<p>STRASSENBAUVERWALTUNG LAND MECKLENBURG-VORPOMMERN</p> <p>Straße: B 198 (nächster Ort: Mirow)</p>		<p>Bau-km -0+026.939 bis Bau-km +4930.000</p>	<p>Unterlage Nr. 7 Blatt Nr. N 3 Reg. Nr.</p>
<p>Planfeststellung B 198 Ortsumgehung Mirow, Südabschnitt</p> <p>Bau-km 0+780.000 bis 1+160.000</p>		<p>bearbeitet gezeichnet geprüft</p> <p>März 2018 gez. i.A. Langer</p>	<p>Lageplan Maßstab 1 : 500</p>
<p>Aufgestellt Straßenbauamt Neustrelitz gez. Krage Neustrelitz, März 2018</p>

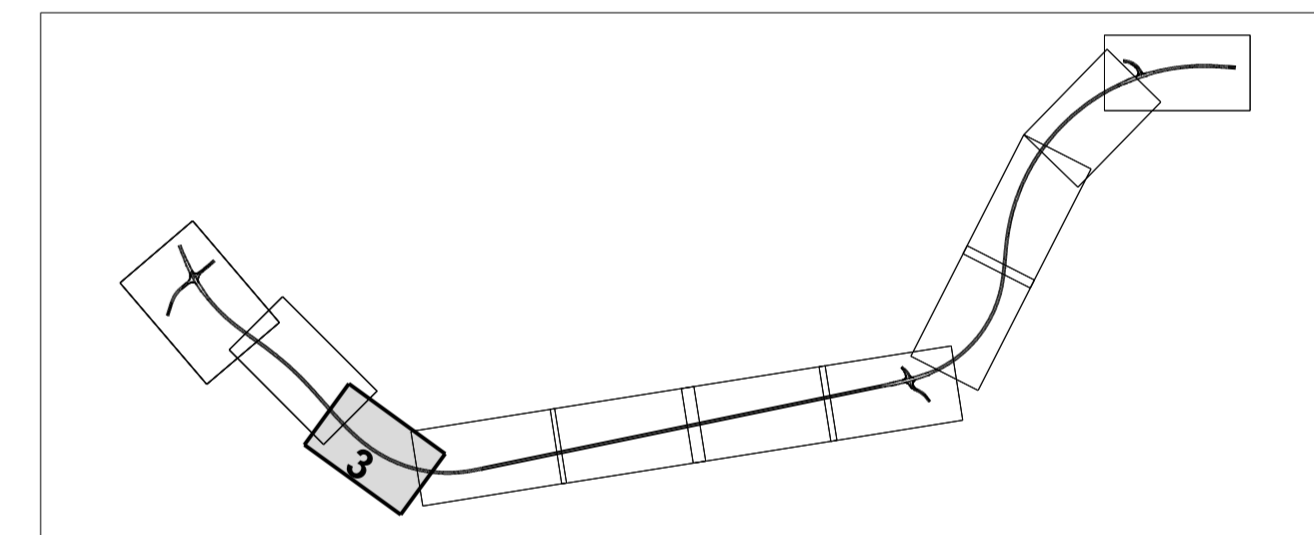
2	Freimachung zusätzlicher LBP-Flächen	05.03.2018	Langer
1	Anpassung Baufeldgrenze infolge Änderung des Bauverfahrens (Bodenaustausch statt Überschlüpfung)	05.03.2018	Langer
